## DETAILADVIES Gabions Van Cittershaven

Aan : Dennis Hordijk, RIKZ  
 Van : Bernard Eikema  
 2e Lezer: Maarten Jansen  
 Datum : 1 juli 2005  
 Ref : BE/05222/1340  
 Status : Definitief  
 Betreft : Opdracht 2005.06.01 van mantelovereenkomst RKZ-1563

Detailadvies Gabions Van Cittershaven

Figuur 1.2. Dwarsdoorsnede nieuwe oeverbekleding.

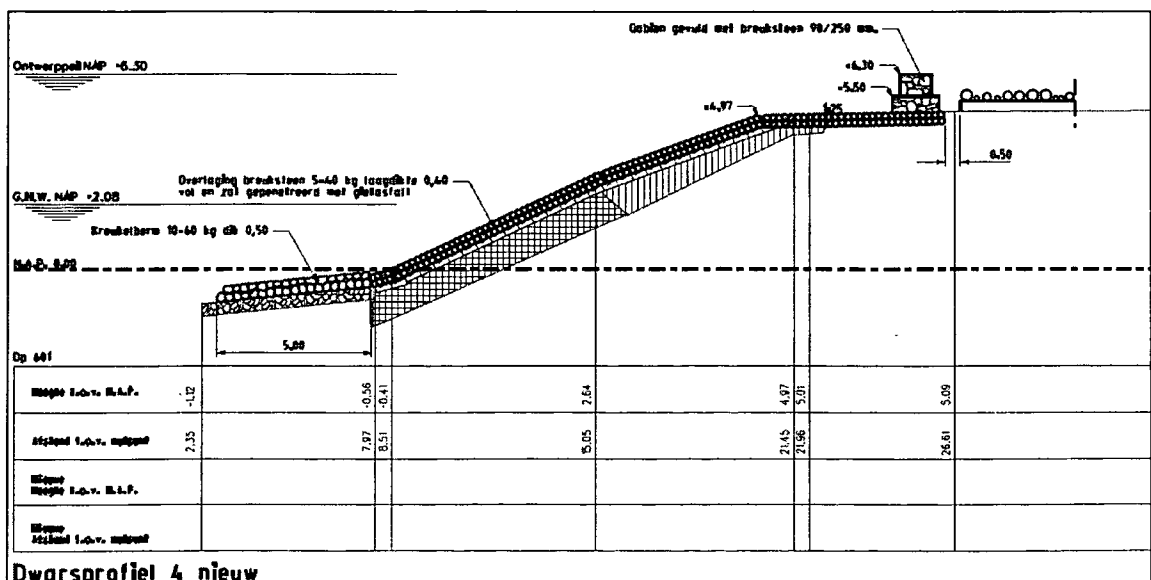
De ontwerper van het Projectbureau Zeeweringen heeft de volgende vraag:

*De constructie om de lage berm te beschermen tegen erosie bestaat uit gestapelde gabions. Er is discussie over nut en noodzaak van deze gabion constructie. Gevraagd wordt wat de invloed van de gabion constructie is op de hydraulische belastingen van de berm achter de gabion constructie. Hierbij dient gedacht te worden aan de golfhoogte achter de constructie, golfoverslag en de eventueel optredende erosie.*

De gabion constructie reduceert de golfhoogte van de invallende golf van 0,9 meter tot 0,4 meter achter de constructie.

Gezien de hydraulische belastingen is niet uit te sluiten dat er erosie van de grasmat achter de gabion constructie zal plaatsvinden. Deze ontgrondingskuilen direct achter de gabion constructie kunnen de stabiliteit van de constructie en leidingenstraat aantasten. De afmetingen van deze ontgrondingskuilen worden geschat op maximaal 0,5 meter diep en hooguit enkele meters breed.

- Het Projectbureau Zeeweringen wordt geadviseerd om erosieberekeningen te maken van de grasberm achter de gabion constructie.
- Houd bij de plaatsing van de gabion constructie op de berm rekening met mogelijk op te treden ontgroning direct achter de gabion constructie. Gezien de te verwachten dimensies van 'een ontgrondingskuil kan worden overwogen om de gabion constructie meer in de richting van het talud van de Van Cittershaven te plaatsen. Zodoende loopt de nieuwe bekleding (breuksteen gepenetreerd met gietasfalt) door achter de gabion constructie en wordt de berm hier beschermd tegen ontgroning.

Figuur 3.2. Afstroming water achter gabion constructie.

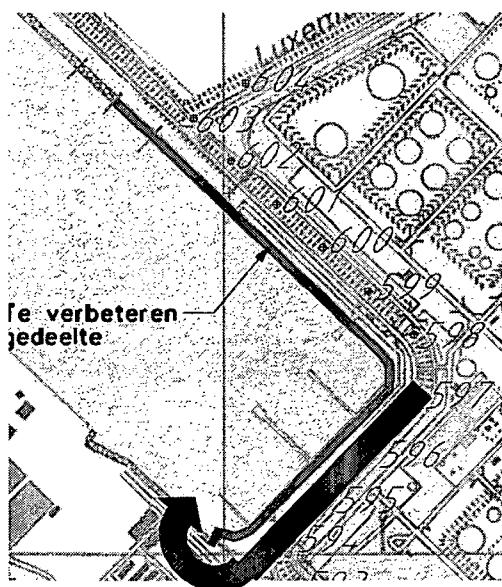
In het geval dat de golven in de richting van het havenbekken binnenkomen, wordt alleen het zuidoostelijk deel van de gabion constructie door de golven aangevallen. De lengte van het gabion gedeelte dat aan golfoverslag bloot staat is ongeveer 400 meter. De totale hoeveelheid water die over de gabion constructie komt, bedraagt dan  $500 \text{ l/m/s} \times 400 \text{ m} = 200 \text{ m}^3/\text{s}$ . Deze hoeveelheid water moet ook weer terugstromen de haven in. Dit zal zowel over en door de gabion constructie zelf gebeuren als over de berm achter de gabions, dit laatste is schematisch weergegeven in figuur 3.2.

Voor de afstroming van het water achter de gabion constructie is een verhang noodzakelijk. Gevoelsmatig is een maximale waterstandverhoging achter de gabion constructie mogelijk van 0,2 meter.

Het doorstroomoppervlak achter de gabion constructie bedraagt ongeveer 40m<sup>2</sup>, waardoor het afstroomdebiet achter de gabion constructie op ca. 50m<sup>3</sup>/s komt. Deze 50m<sup>3</sup>/s is, gezien de configuratie van de gabion constructie (een gesloten doorlopend geheel), als een bovengrens te beschouwen. Dit debiet kan eenvoudig worden gereduceerd door bijvoorbeeld om de zoveel meter een opening in de gabion constructie te maken door een schanskorf weg te laten.
